Informe Consolidado de Solicitud de Aclaraciones, Rectificaciones y/o Ampliaciones a la Declaración de Impacto Ambiental del Proyecto "Parque Cordillera III"

Nombre del Titular : Constructora José Miguel García y Cia Ltda.
Nombre del Representante Legal : José Miguel García Echavarri
Dirección : Claro Solar 835 Of. 401

El presente Informe Consolidado de Solicitud de Aclaraciones, Rectificaciones o Ampliaciones a la Declaración de Impacto Ambiental del proyecto "Parque Cordillera III", contiene las observaciones generadas en virtud de la revisión de la Adenda.

Figura: “Asociaciones Indígenas”

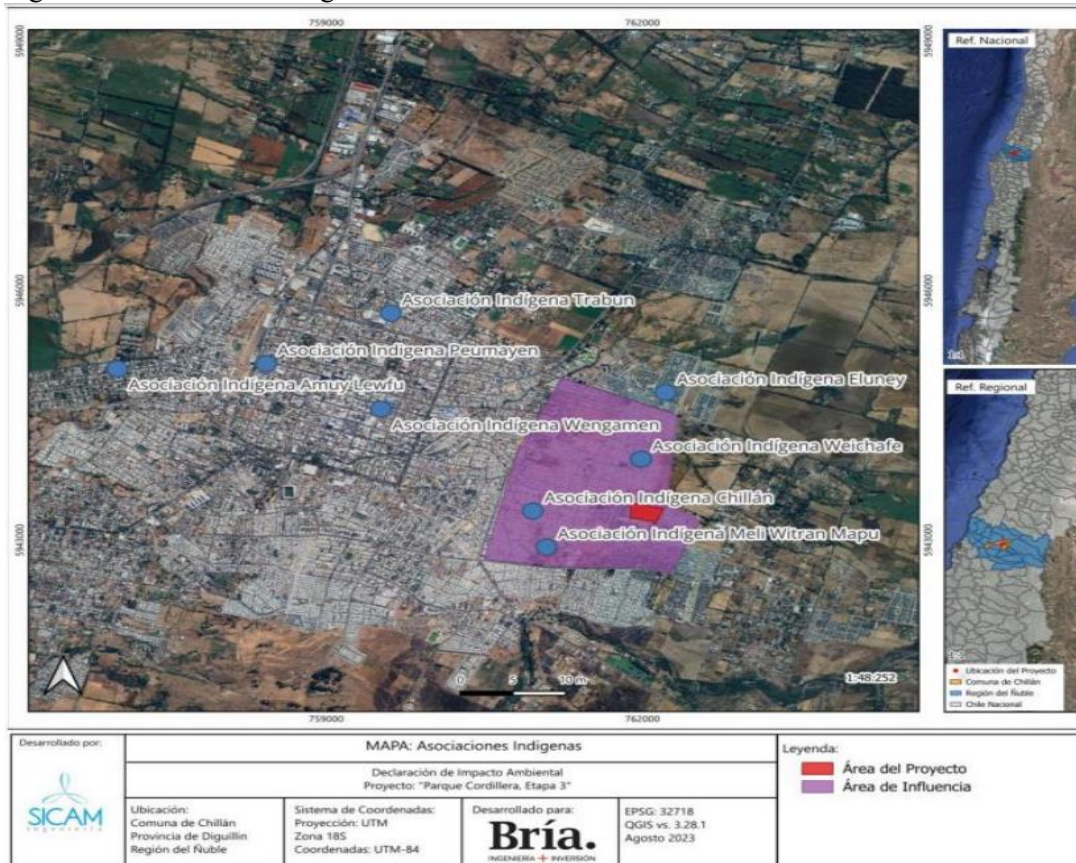
Sobre lo indicado se **solicita ampliar la información expuesta a efecto de recabar mayores antecedentes**, con énfasis en la presencia de grupos humanos pertenecientes a pueblos indígenas en los grupos del área de influencia. Frente a lo anterior se deberá **ampliar lo presentado respecto al análisis del artículo 7° del D.S. 40** Reglamento del Sistema de Evaluación de Impacto Ambiental, **en todos sus literales, atendiendo a cada una de las observaciones de la Asociación Indígena Chillán y teniendo en particular consideración la duración y/o magnitud de la alteración en las formas de organización social particular.**

Figura: “Asociaciones Indígenas”

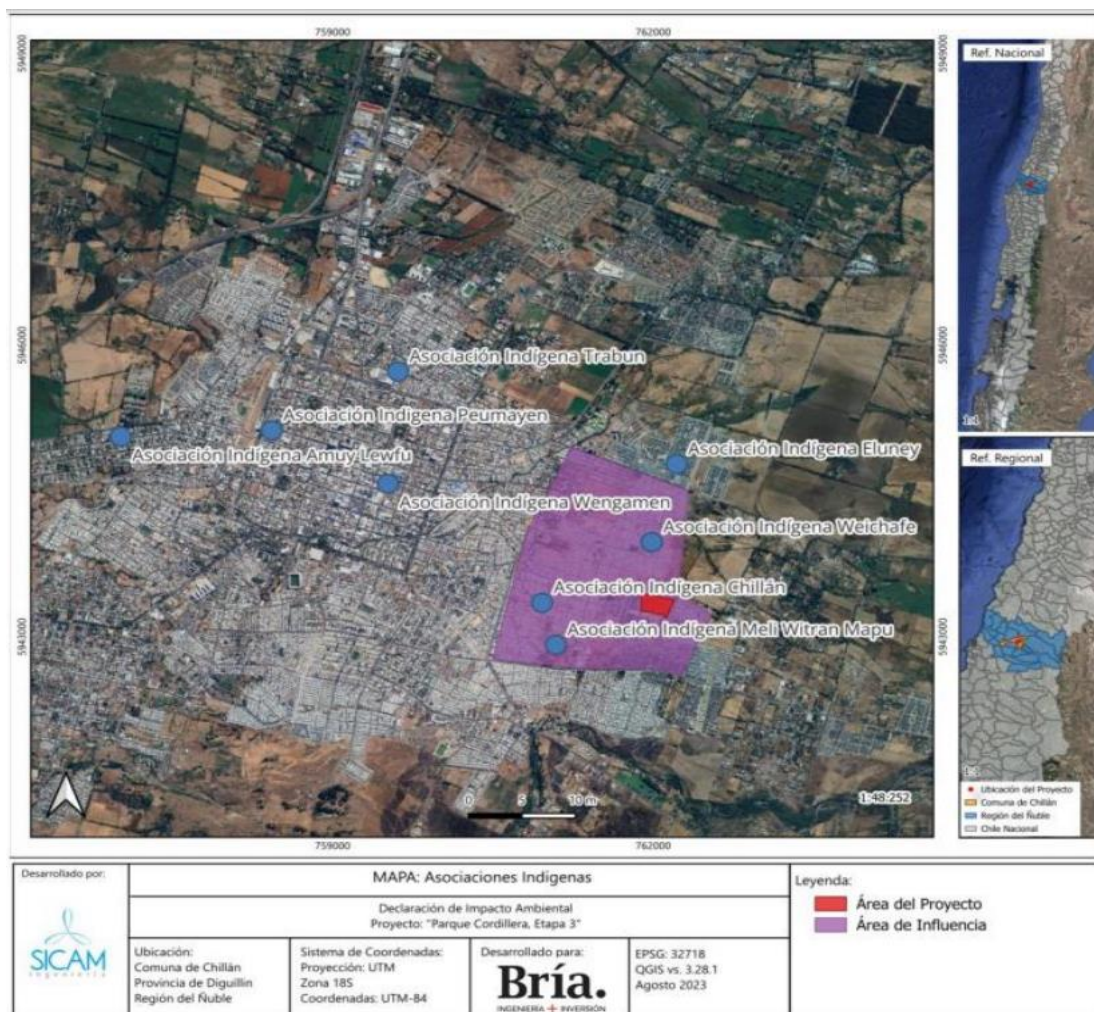
- 4.34. Tras revisar los antecedentes de la DIA, tanto en su capítulo N°4 “ANTECEDENTES QUE JUSTIFICAN LA INEXISTENCIA DE AQUELLOS EFECTOS, CARACTERÍSTICAS O CIRCUNSTANCIAS DEL ARTÍCULO 11 DE LA LEY QUE PUEDEN DAR ORIGEN A LA NECESIDAD DE EFECTUAR UN ESTUDIO DE IMPACTO AMBIENTAL.” Y la Figura N° 74 “Asociaciones Indígenas” de dicho anexo; en la Figura N° 7. “Asociaciones Indígenas” del Estudio de Medio Humano de la DIA, así como en los antecedentes que posee el Servicio por datos triangulados en Google Earth se identifica que existen **Grupos humanos indígenas en el área de influencia del proyecto.** Frente a lo cual se procedió a realizar gestiones para llevar a cabo una reunión de artículo 86 D.S. 40 RSEIA. En el punto “Presencia de grupos humanos pertenecientes a pueblos originarios” se indica que “*En relación a lo declarado por los habitantes del área de influencia, 1 de las 20 familias entrevistadas declaró pertenecer a una etnia indígena. De acuerdo al registro de organizaciones indígenas de CONADI (2022), en la comuna de Chillán existen 9 asociaciones indígenas constituidas.*” Al revisar la Figura 74 “Asociaciones Indígenas” del mismo anexo se aprecia que se ubican GHPI en el área de influencia del proyecto. A saber: **Asociación indígena Chillán, Asociación Indígena Weichafe y Asociación Indígena Meli Witran Mapu,** como se identifica a continuación:

Figura: Localización de la A.I. Chillán y el proyecto “Parque Cordillera III”

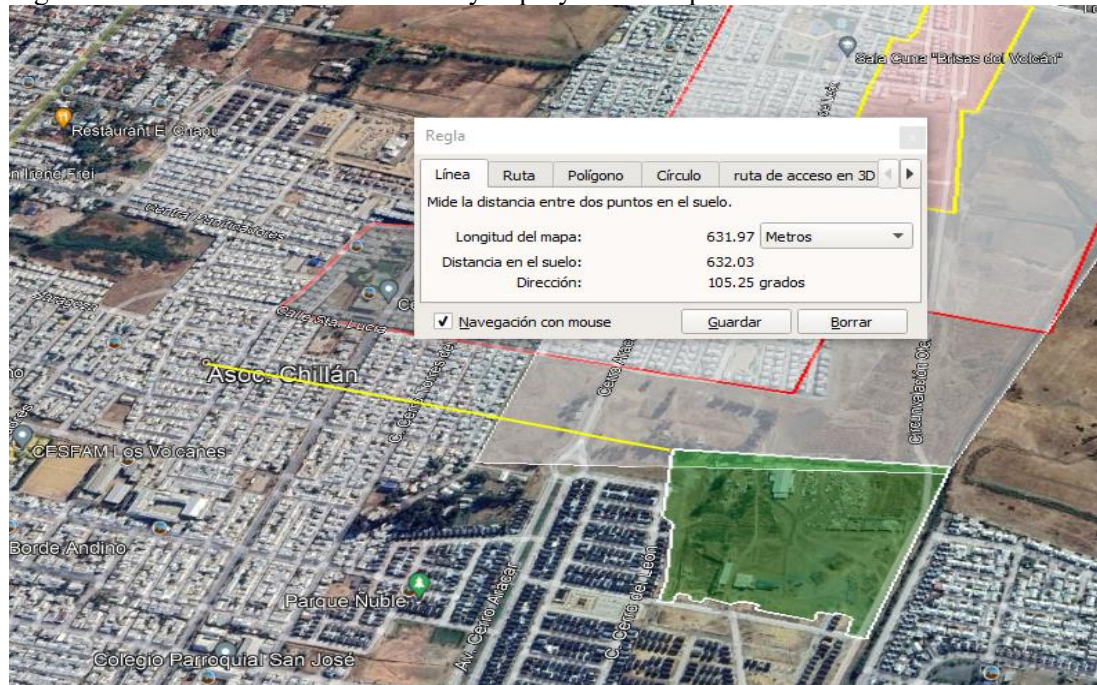
Por otro lado, de las imágenes del Anexo 2 “Planos del proyecto” de la DIA y la triangulación de antecedentes que posee el SEA en Google Earth se identifica la distancia de la Asociación Indígena Chillán del proyecto, que es aproximadamente 631 metros, como se presenta a continuación:
